玄海1, 2号機 廃止措置計画変更認可申請の概要

今回、第2段階以降(2026年度から実施予定)の解体作業を円滑に進めるため、廃止措置期間中に性能を維持すべき施設(以下、性能維持施設という)の変更に係る廃止措置計画変更認可申請を行いました。

【SFP冷却関連設備の概略】

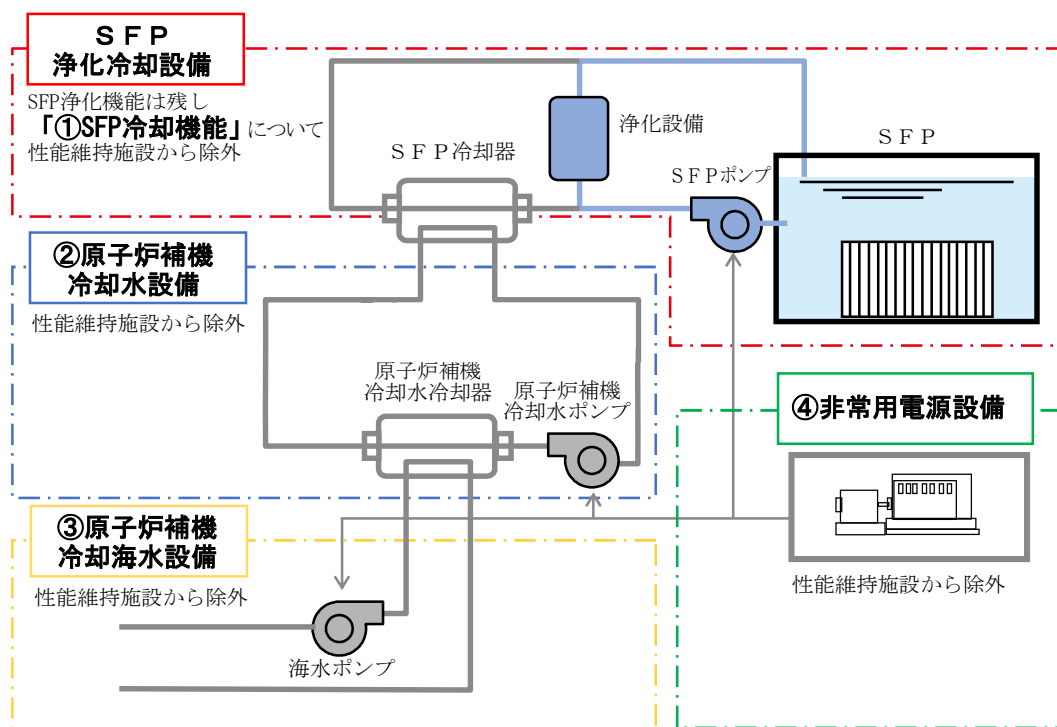
(1) 1, 2号機の使用済燃料プール冷却の停止

1, 2号機の使用済燃料プール(以下、SFPという)冷却関連設備(①~④の設備)について、SFPの冷却機能を停止した状態でのデータ測定や評価をした結果、SFPの水温が保安規定で定める施設運用上の基準値を超えないことを確認したことから、当該設備を性能維持施設から除外し、不要と判断した設備の運転を停止します。

【廃液処理設備の概略】

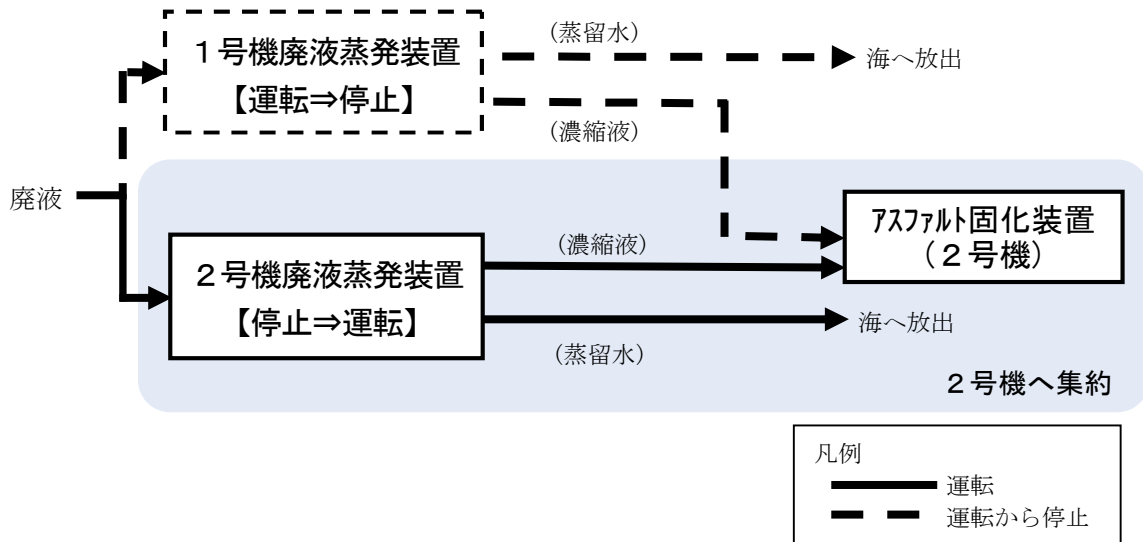
(2) 運転する廃液蒸発装置を1号機から2号機へ変更し廃棄物処理を2号機側へ集約

現在、1, 2号機の各設備で放射線管理区域内の廃棄物の処理を行っていますが、性能維持施設としている廃液蒸発装置を1号機から2号機へ変更し、廃棄物処理設備を2号機側に集約します。集約に伴い、1号機の廃棄物処理設備の運転を停止します。
